**ASSESSORATO ALLO SVILUPPO DEL TERRITORIO E DELL'AMBIENTE**

**OSSERVAZIONI**

**MODIFICA PROGRAMMA INTEGRATO DI INTERVENTO  
in Piazzale Virgilio**

## REGISTRO OSSERVAZIONI

*PRG Piccinato (1971)*

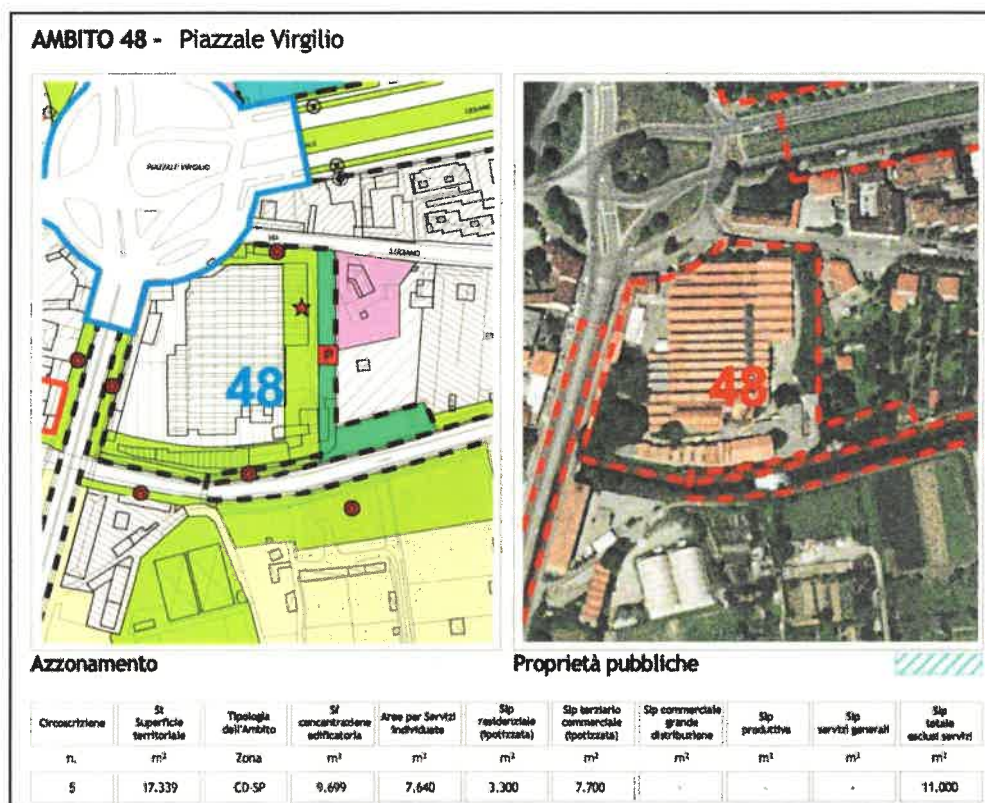
Senza dimenticare che, **per tali motivi**, persino il vetusto **PRG del 1971** (vigente sino al 2007) prevedeva per quell'area una destinazione a **Verde privato e pubblico**, azzonamento confermato (**Parchi urbani e territoriali - zona F3**) anche nella variante generale del 7 marzo 1997 (**PRG Benevolo**), rimasta in salvaguardia sino al 2002, poi riproposta identica per quella parte, anche nella variante del 2002 - 2007.

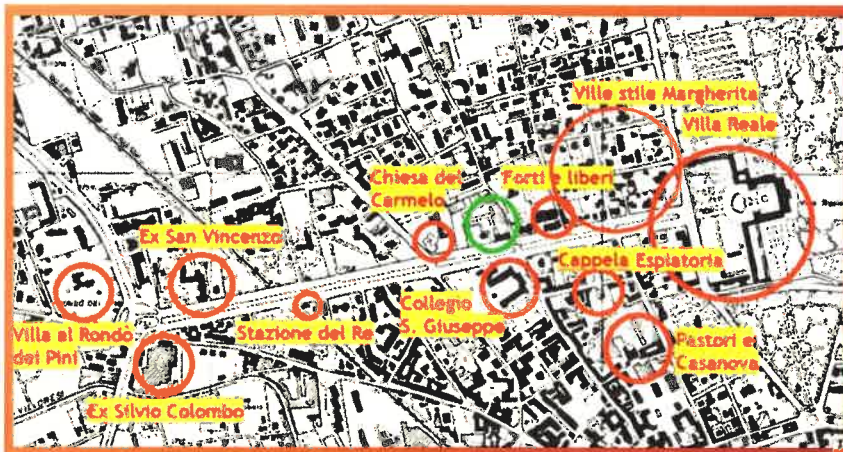
Risulta invece necessario redigere un documento sull'impatto commerciale che la nuova struttura in piazzale Virgilio provocherà nel settore del commercio di quella zona **con specifiche identificazioni e quantificazioni**. A tale scopo, si veda a puro titolo di esempio e di metodo, quello effettuato per **l'Iper Maestoso nel quartiere Cazzaniga** che considerava il quadro della pianificazione regionale, provinciale e locale per il settore del commercio, con **l'individuazione delle grandi, medie e piccole strutture di vendita esistenti e delle relative isocrone di attrazione-gravitazione**. Nulla di tutto questo è rilevabile ora nel PII adottato dal Consiglio comunale. Non solo: **nessuna planimetria di dettaglio dell'edificio per questa media struttura di vendita indicante anche le diverse funzioni è allegata al PII adottato**.

**Qualora si voglia comunque procedere all'approvazione del PII in oggetto (DCC n. 92 del 29/11/2021) si chiede: a) di allegare un serio studio sull'impatto commerciale riferito a quello specifico progetto sul facsimile di altri PII approvati dal Comune di Monza; b) di allegare una serie di planimetrie dell'edificio contenente la media struttura di vendita (e di altre funzioni) con l'indicazione dell'utilizzo di tutti gli spazi.**
